Modulo per la presentazione delle osservazioni per i piani/programmi/progetti sottoposti a procedimenti di valutazione ambientale di competenza statale

Impianto per la produzione di energia da fonte eolica denominato "Parco eolico Toscana", sito nel Comune di Tuscania (VT) e relative opere di connessione nei Comuni di Tuscania (VT) e Arlena di Castro (VT). Codice procedura (ID_VIP/ID_MATTM): 5419

Figura 23 Schema di distribuzione degli impianti da FER: in rosso, gli aerogeneratori esistenti, in blu quelli in progetto, in magenta gli impianti fotovoltaici esistenti e in arancio quelli in iter di VIA e di Autorizzazione Unica.

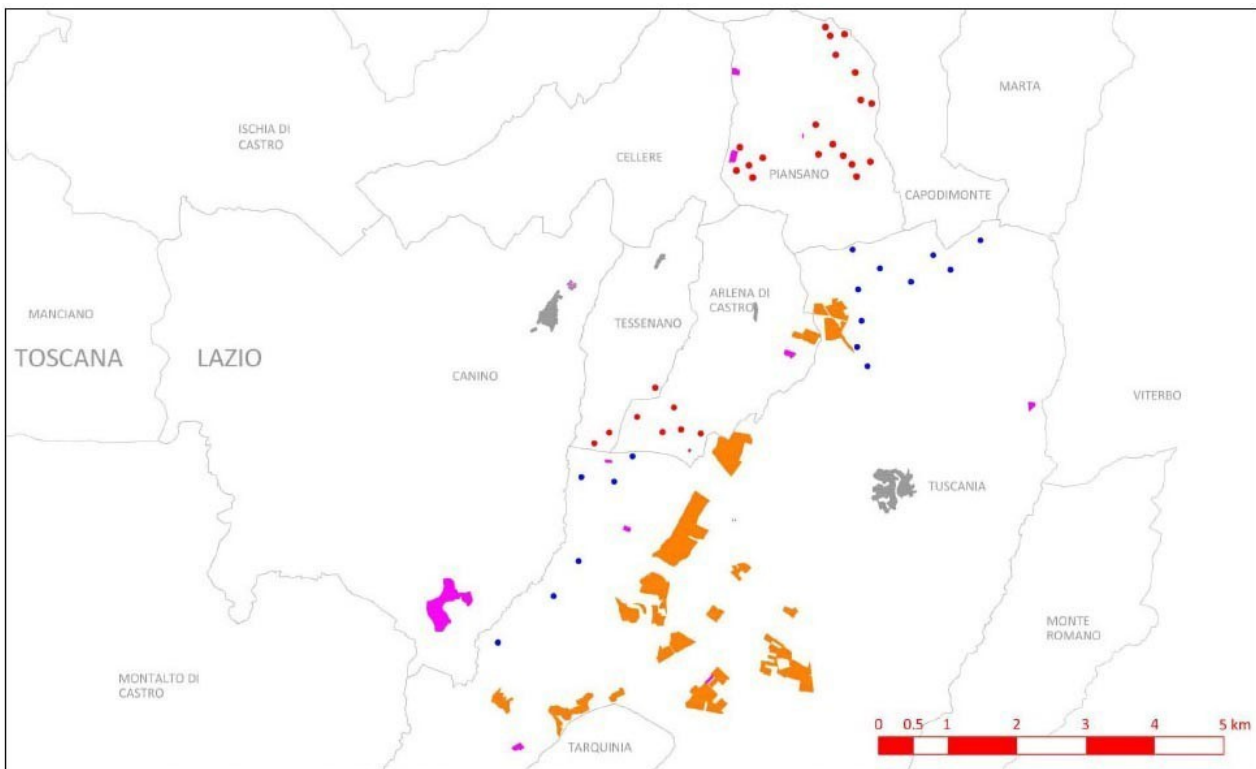
La figura 23 su SINTESI NON TECNICA DEL SIA (GE_TSC01_PD_SIA04), così come altre mappe di analisi di impatti cumulativi (GE_TSC01_PD_9_1_2, GE_TSC01_PD_9_1_3, GE_TSC01_PD_9_1), omette di rappresentare un ulteriore aerogeneratore presente nel territorio dei comuni di Tessennano e Arlena di Castro, in cui gli aerogeneratori di progetto sono 9 e non 8, mentre non è mai rappresentata una mappa con un'analisi di impatto cumulativo, che comprenda cioè cavidotti, stazioni di utenza e stalli che pure fanno parte del progetto, in relazione di incidenza con i BENI PAESAGGISTICI (ai sensi del D.LDG.42/04 e ulteriori beni da PTPR Lazio). Si tratta di carenze sostanziali che non permettono una valutazione visiva olistica dell'impatto paesaggistico. Allo scopo sarebbe utile anche una mappa con la sovrapposizione dei lavori di realizzazione comprensiva di tutte le aree necessarie, da sovrapporre all'analisi di Impatto cumulativo, in modo da includere sia gli aerogeneratori e i campi fotovoltaici esistenti, sia gli aerogeneratori e i campi fotovoltaici in V.I.A., senza limitarsi ad una rappresentazione semplificata come quella della figurina 23.

Nonostante questo dalla stessa figura 23, emerge come dal Lago di Bolsena al mare Tirreno si stia creando un nuovo territorio che andrà a costituire di fatto un paesaggio industriale, costellato come è di pale eoliche, campi fotovoltaici e stazioni di utenza.
